AVIZ FAVORABIL

Nr. Înregistrare 211531022/13.03.2019

Urmare a solicitării dumneavoastră, privind emiterea avizului de amplasament pentru lucrarea înregistrată cu nr. 211528075/12.03.2019 denumire lucrare Elaborare proiect pentru autorizarea lucrărilor de amplasare panou publicitar in sistem provizoriu si demontabil, din localitatea Cluj Napoca, strada Plopilor, nr. FN, judet Cluj, în urma analizării documentației depuse vă comunicăm **avizul favorabil,**
CU ÎNDEPLINIREA OBLIGATORIE, DE CĂTRE BENEFICIAR, A CONDIȚIILOR DE MAI- JOS:

Prezentul plan de situație însoțește avizul nr. 2113/022, din data de 13.05.2019

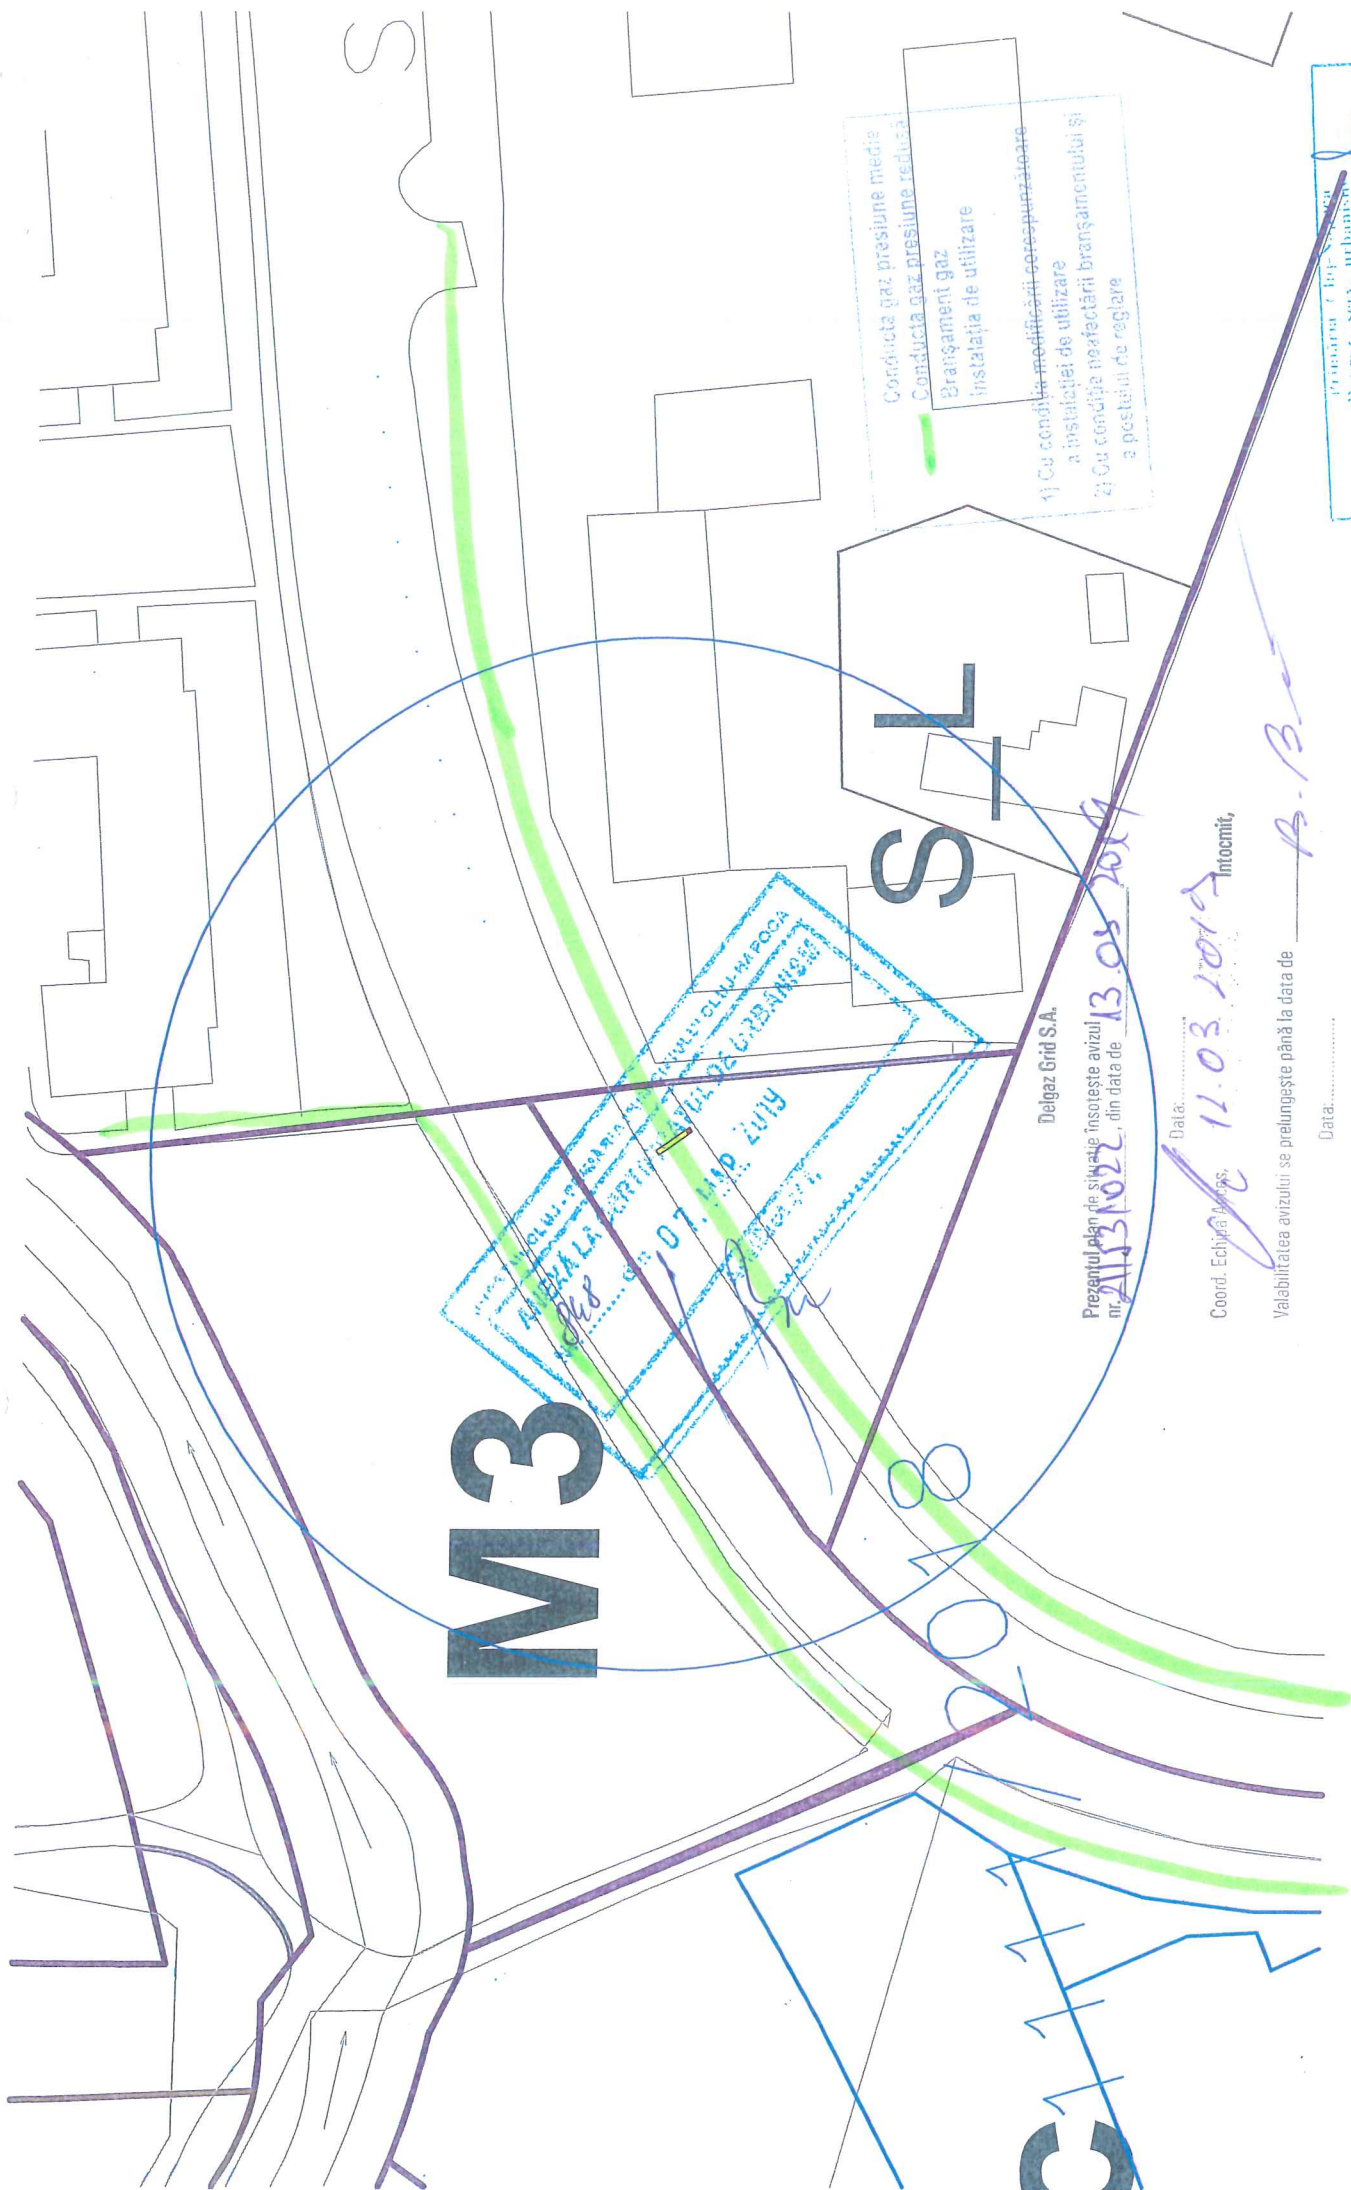
1. Se va respecta distanța de 0,6 metri între conducta de gaze naturale existentă și fundația stălpului proiectat. În cazul afectării conductelor și bransamentelor de gaze naturale existente se va solicita operatorului sistemului de distribuție aviz de relocare conductă, bransamente toate costurile fiind suportate de către beneficiar.

1. Va suporta cheltuielile aferente realizării lucrărilor de la punctul A.
2. Având în vedere că rețelele de distribuție au fost trasate orientativ pe planul de situație anexat, înainte de începerea lucrărilor se va solicita în scris participarea unui reprezentant al Delgaz Grid SA la predarea de amplasament și asistență tehnică ori de câte ori este nevoie pe perioada derulării lucrărilor, din partea Delgaz Grid SA - Centru Operațiuni Retea Cluj.
Adâncimea de pozare a rețelelor subterane trasate este cuprinsă între 0,6-0,9 m.
3. În cazul în care s-a produs o deteriorare a rețelei de gaz, astfel încât, au apărut scurgeri de gaz, se va anunța imediat Dispeceratul de Urgență Delgaz Grid SA, la telefon: **0800-800.928** și **0265-200.928**, și vor fi luate, totodată, primele măsuri, pentru a împiedica producerea unui eveniment (incendiu, explozie), până la sosirea echipei de intervenție.
